新竹縣政府工程查核代表照片表

工程名稱：新竹縣峨眉鄉公所周邊道路環境改善及高架管線地下化工程

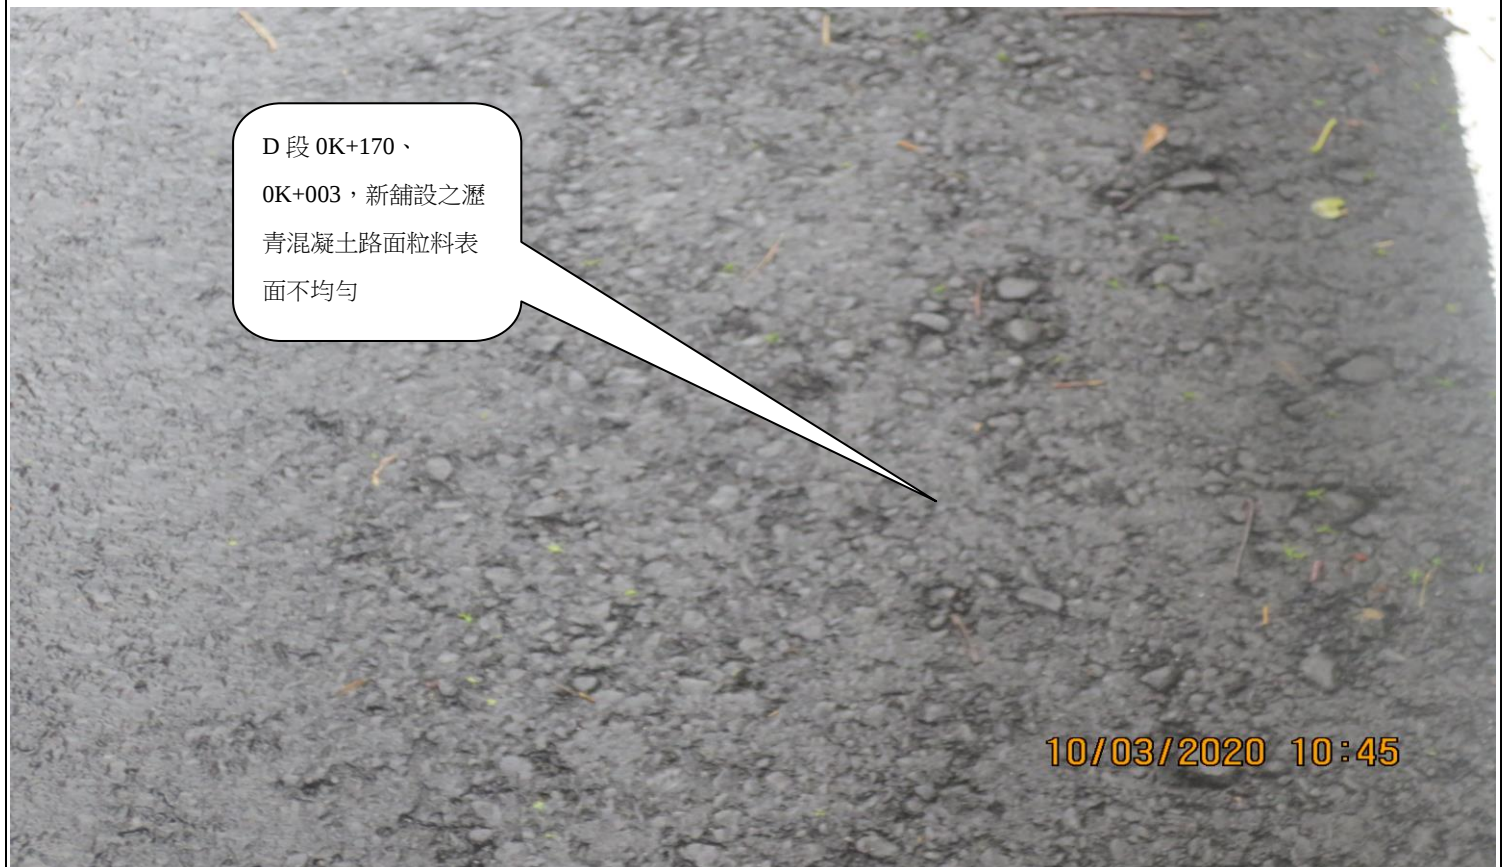
D 段 0K+485，新鋪設之瀝青混凝土與既有叉路界面銜接不平整。
